监 理 通 知 单

工程名称：南京熊猫现代服务业光伏发电 1.54MWp 子项目

编号：GFDZJBM08-13

事由：关于 E01、E02、E04-E07 楼面光伏支墩浇筑整改施工楼面女儿墙安全防护问题。

E07 楼面女儿墙偏低、支墩模具制作人员楼面边沿制作模具

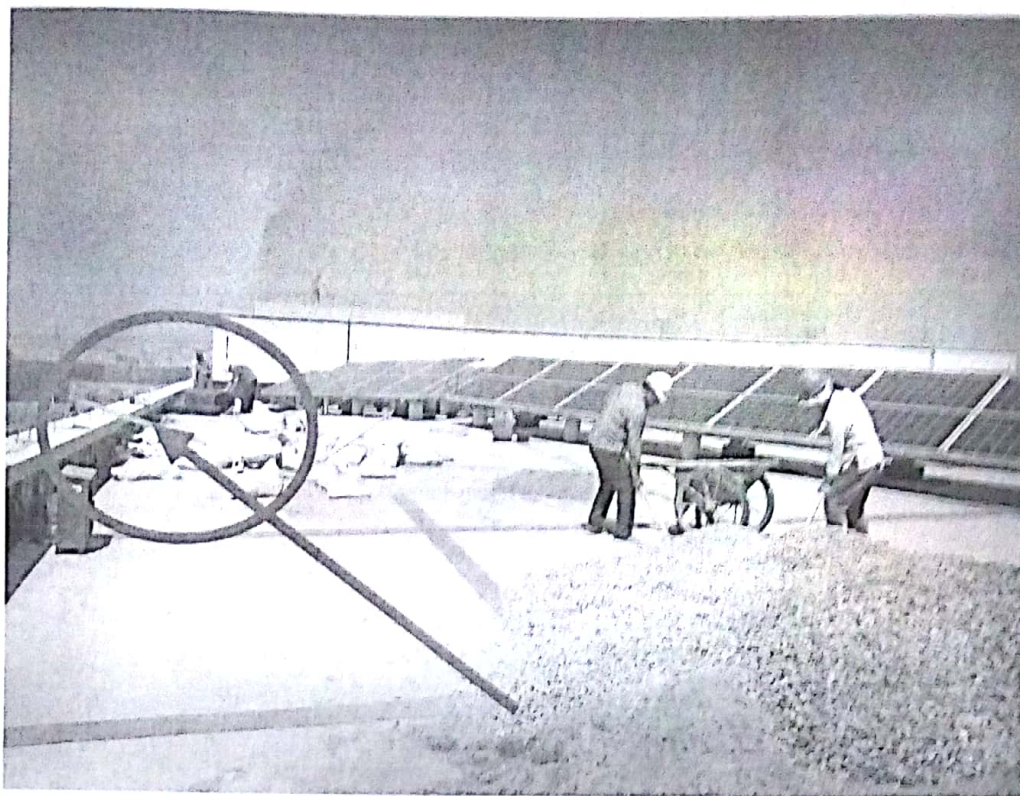
- 1、E01、E02、E04-E07 楼面南北两端楼面女儿墙偏低（50cm）。
- 2、楼面施工人员用绳子往楼面吊运支墩模具（20mm*50mm），存在重大安全隐患。
- 3、楼面施工整改人员支墩浇筑模具制作、砂浆转运在较低的女儿墙处操作及走动，易出现施工人员掉落下楼面的危险。

- 1、总承包方项目负责人应尽快安排 E01、E02、E04-E07 楼面南北两端楼面女儿墙低于（50cm）进行安全防护。
- 2、防护围挡完成后通知监理项目部检查验收。
- 3、对 E01、E02、E04-E07 楼面南北两端楼面女儿墙偏低（50cm）未做安全防护，严禁楼面施工。
- 4、如私自楼面施工，出现施工整改人员人身安全事故，由总承包方负全责。
